**Diplomová práce  
Stavebně technologický projekt  
Smíchovský lihovar - Varna**

**Jan Kokrhoun**

**1.2. Kritika předané projektové dokumentace**

Obrázek 1 Výřez z výkresu D.1.1.09 ŘEZ B - NAVRHOVANÝ STAV

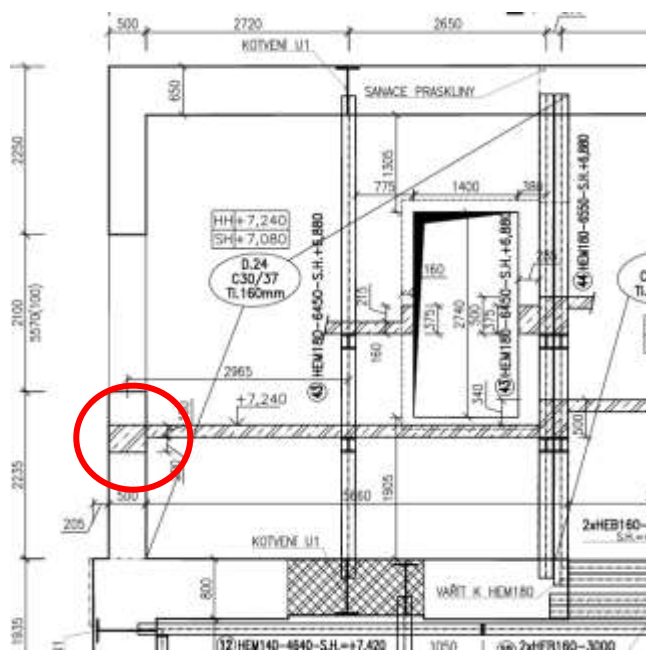
Neshodují se technologie provedení stropů ve výkresech. Ve výkresu tvaru (obr.2) je stropní deska vedena až na obvodové zdivo, kde je zakončena železobetonovým průvlakem. V řezu B ( obr.1) se již nachází stropní deska ukončena u obvodového zdiva a podpírána nosníkem.

Obrázek 3 Výřez z výkresu D.1.2.b.05\_ Výkres tvaru 2.NP

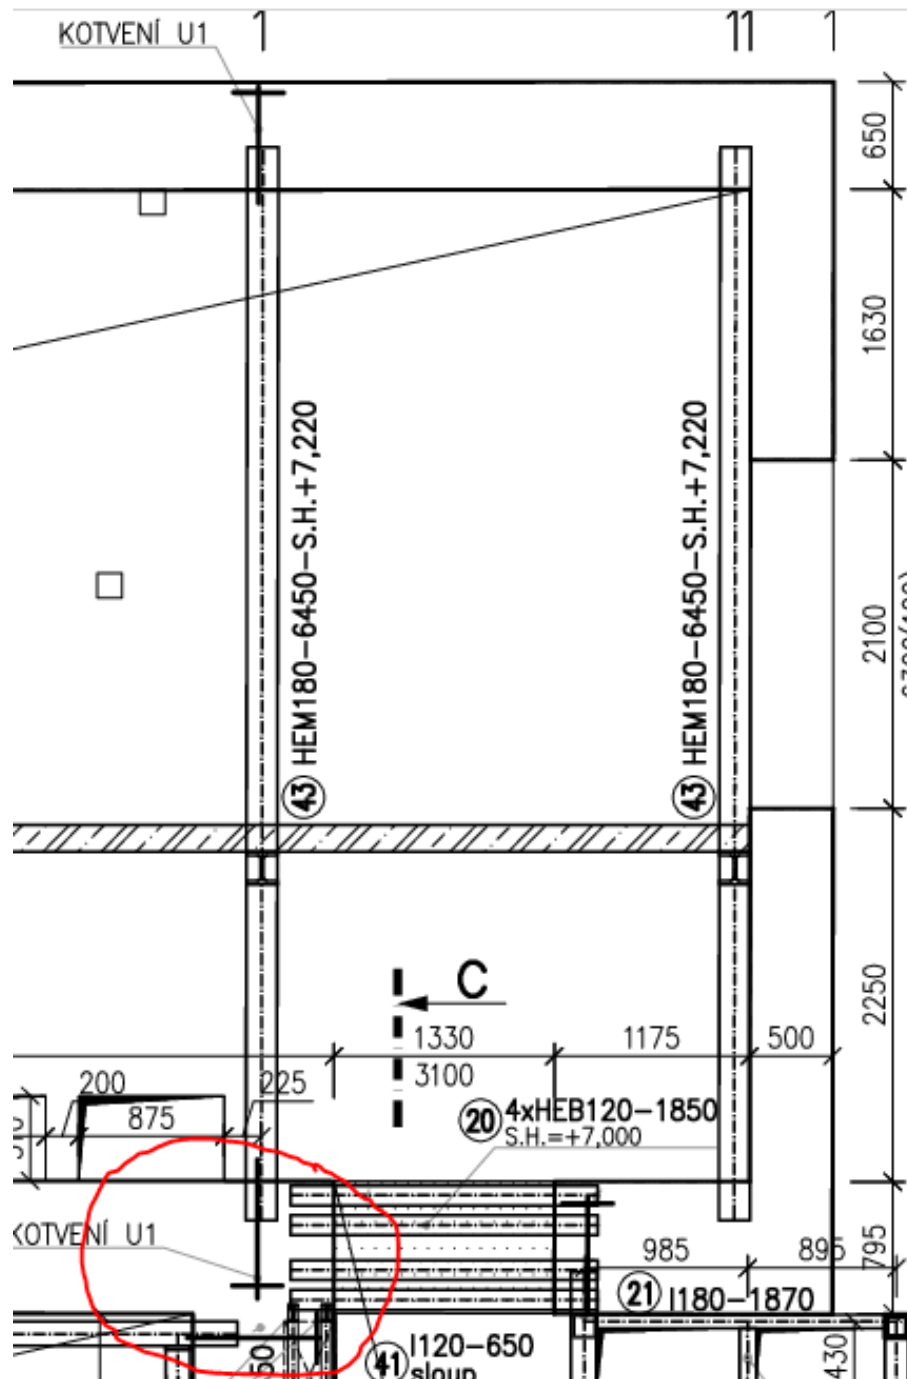
Ve výkresu tvaru 2.NP (obr.3) je chybně navrženo kotvení nosníku. Nelze z technologicky provést jelikož kotva by procházela v rohu původní obvodové stěny.

Obrázek 4 Výřez z výkresu D.1.1.09 ŘEZ B - NAVRHOVANÝ STAV

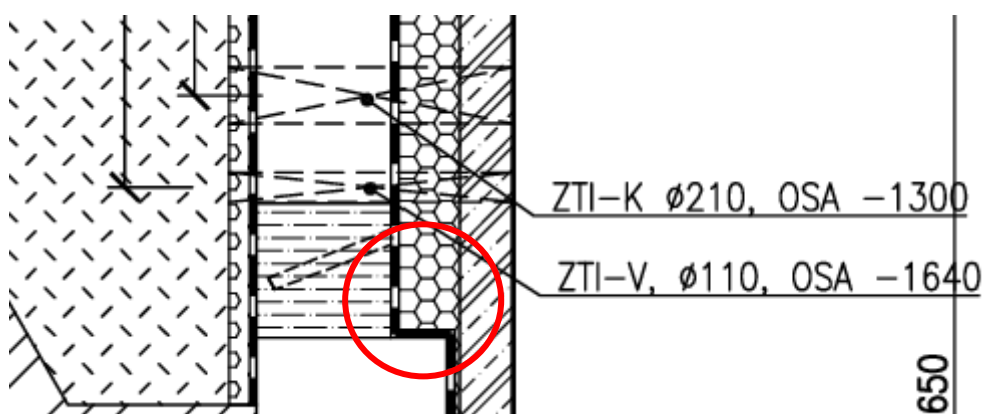
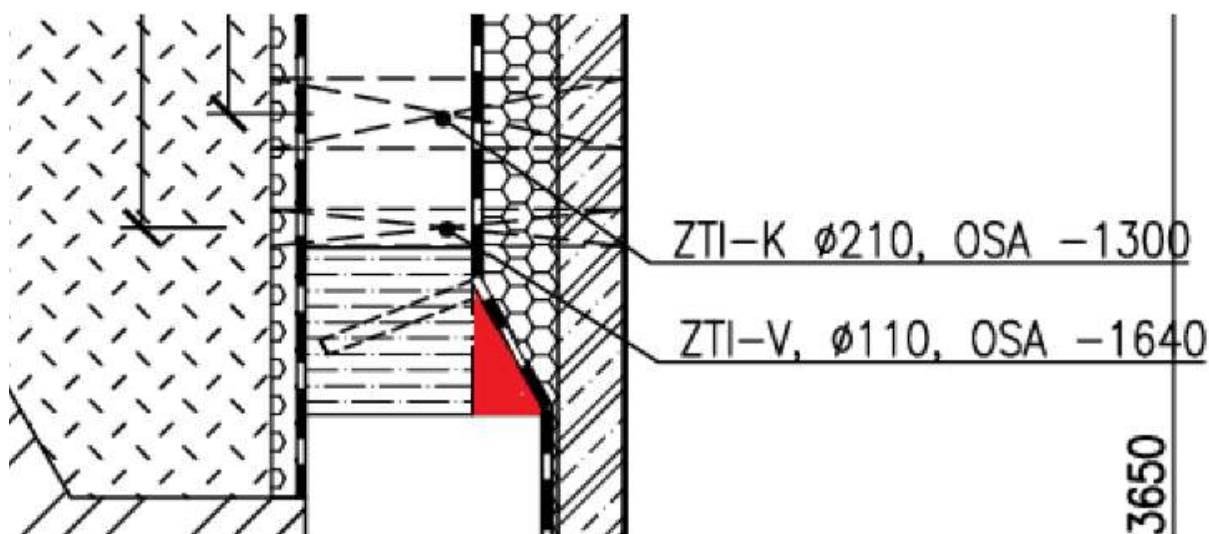
Špatný detail provedení hydroizolace z interiérové strany v odskocích tloušťky stěny. Chybí pozvolné náběhy z jedné tloušťky na druhou. (obr.4). Pokud by nebyl proveden náběh mohlo by při navařování asfaltového pásu dojít ke zlomení pásu popř. jinému poškození, které by mohlo ohrozit funkčnost asfaltového pásu. Správně navržený detail na obr. 5 .

Obrázek 5 Opravený detail provedení náběhu hydroizolace

Obrázek 6 Výřez z v výkresu D.1.1.09 ŘEZ B - NAVRHOVANÝ STAV

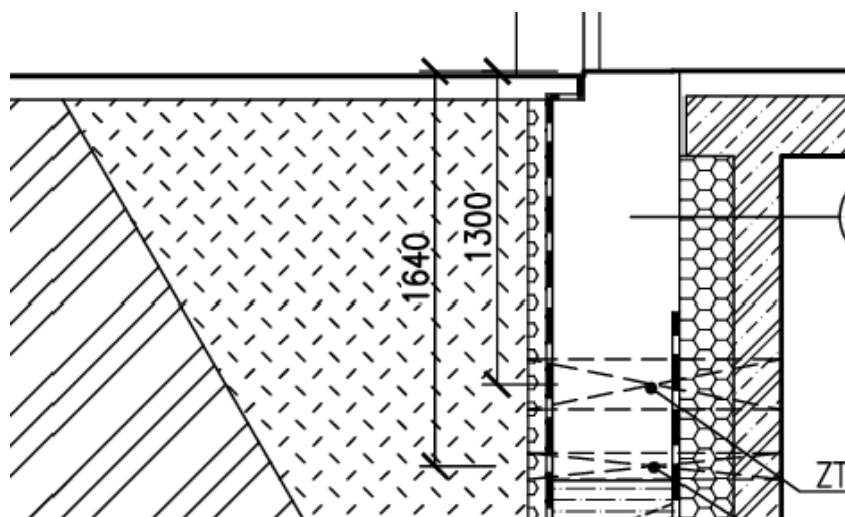
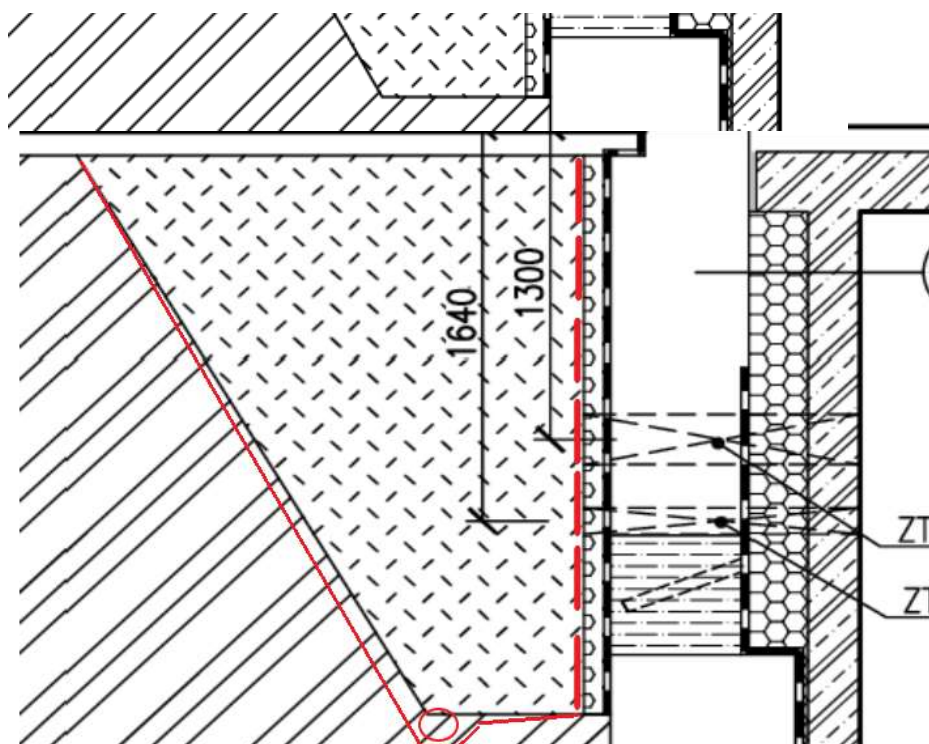
Obvodové stěny podzemního patra nejsou zakryty nopovou folií, není tak odseparována drenážní vrstva od tepelné izolace. (obr. 6) Dále není vyspádován výkop kolem objektu směrem od objektu a chybí drenážní trubka pro odvod vody pryč od objektu a nevznikala tlaková voda. (obr. 7)

Obrázek 7 Opravený detail drenáže

Obrázek 8 Výřez z výkresu D.1.1.06 PŮDORYS 5.NP - NAVRHOVANÝ STAV

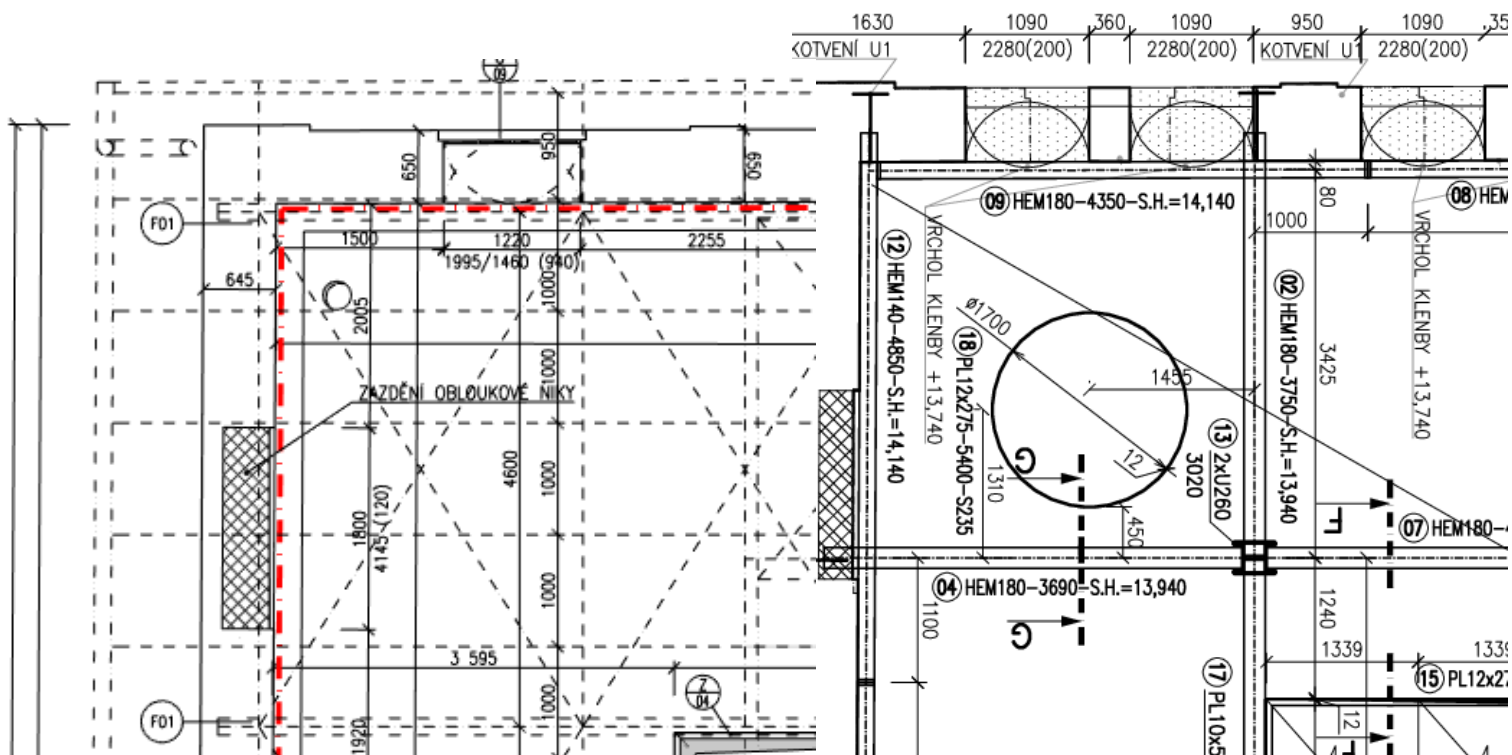
Výkres 5.NP architektury (obr. 8) se neshodují s výkresem tvaru 4.NP. (obr. 9)  
V architektuře není zohledněn prostup stropem pro původní litinové schodiště, které bylo demontováno a restaurováno. Naopak ve výkresu tvaru byl navržen prostup jako ostatních patrech.

Obrázek 10 Výřez z výkresu D.1.2.b.05\_ Výkres tvaru 2.NP

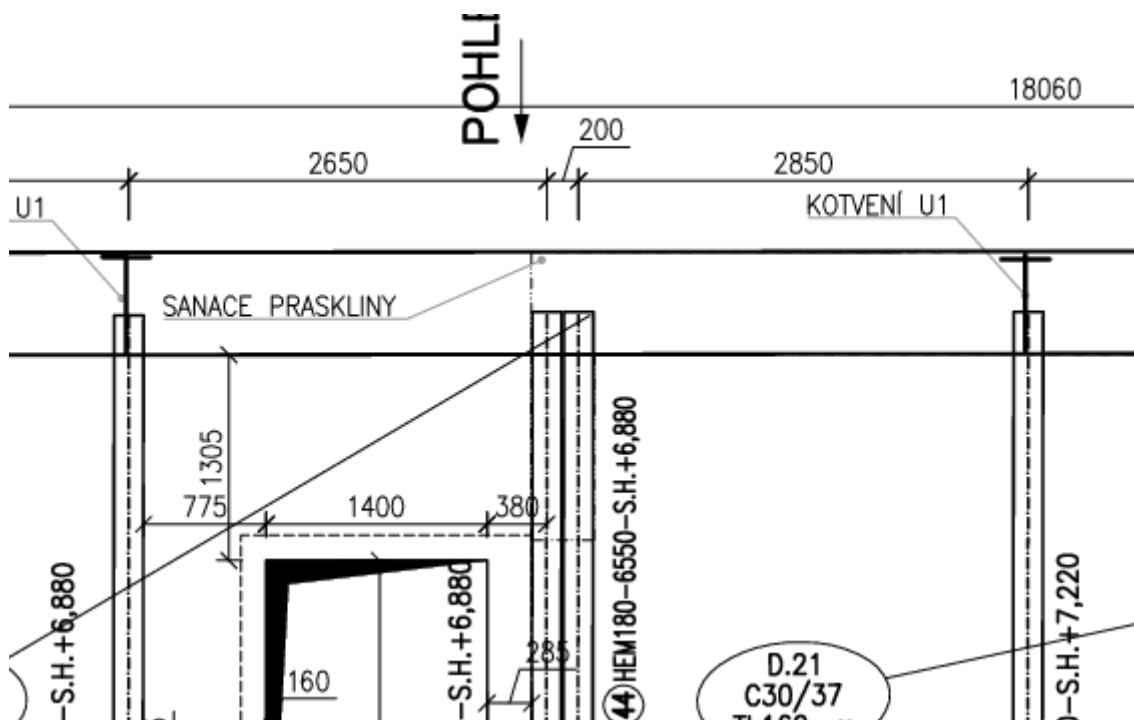
Statik navrhl špatné rozmístění nosných ocelových nosníků ve výkresu tvaru 2.NP. Jelikož navrhl uložení dvou nejvíce namáhaných nosníků do místa kde se dříve sanovala prasklina pomocí sešití stěny prutů z nerezové oceli. Statik musel dodatečně navrhnout opatření , které zamezilo případné poruše nosné obvodové stěny. Navrhl do stěny železobetonový trám, který roznáší zatížení z ocelových nosníků do nosné stěny mimo trhlinu. (obr. 11 a 12)

Obrázek 13 Výřez z výkresu 220210\_PBR\_Zlatý lihovar, Varna (DPS)\_výkresy\_autorizované

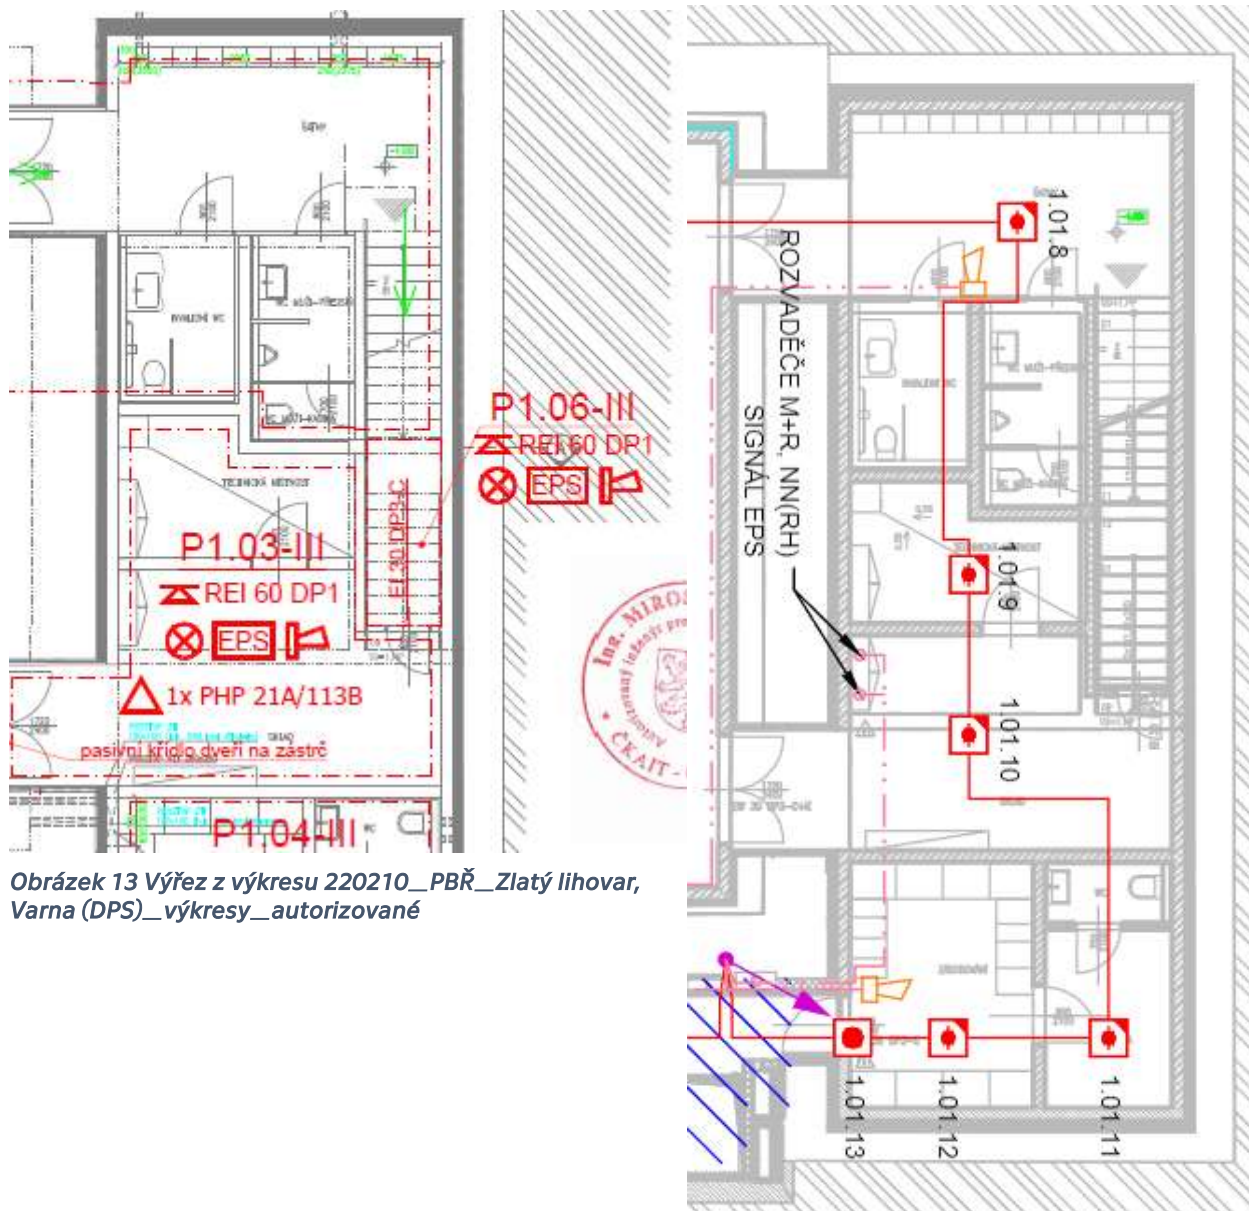
V požárním úseku P1.06-III se neshodují umístění EPS v různých typech dokumentace. Na výřezu z výkresu PBR (obr. 13) je navržena EPS a na výřezu z dokumentace (obr.14) EPS již v tomto požárním úseku není navržena

Obrázek 15 výřez z výkresu D.1.2.b.07\_Výkres tvaru 4.NP

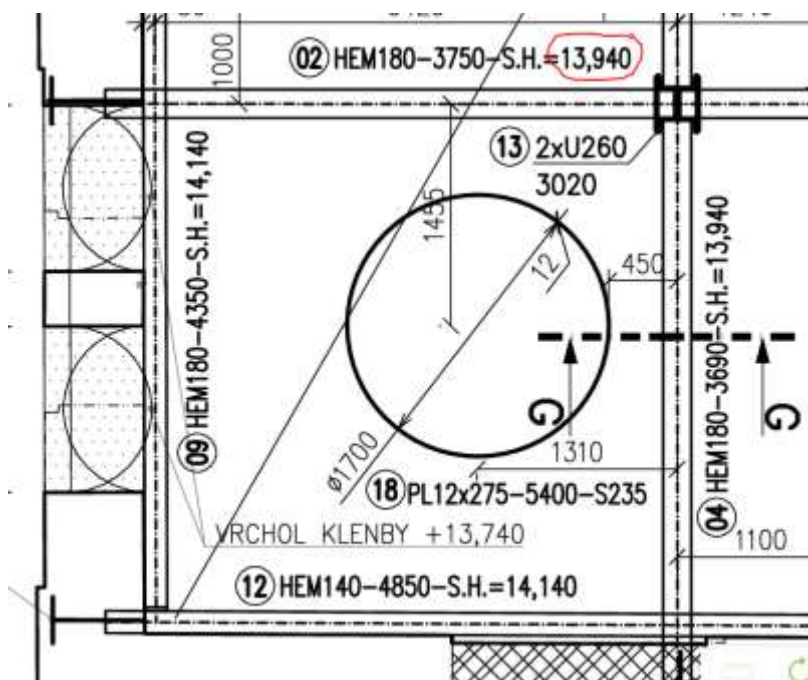
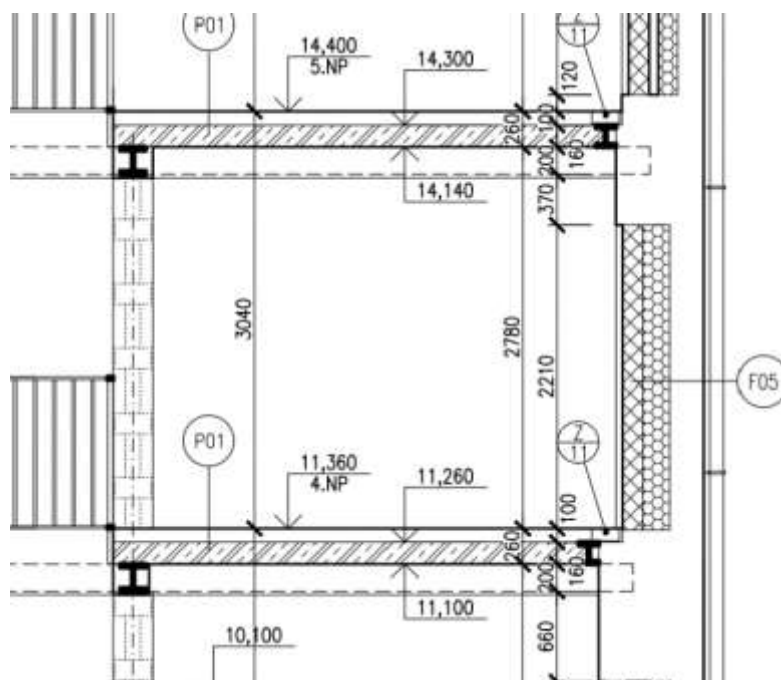
Neshodují se výšky výkresů. Výkresy tvarů (obr.15) se liší od řez A ( obr.16) o 2 cm. Chyba vznikla špatným zjištěním rozměru nosníku HEM 180, který má výšku 180 mm a ne 200 mm jak je v řezu A (obr. 16)
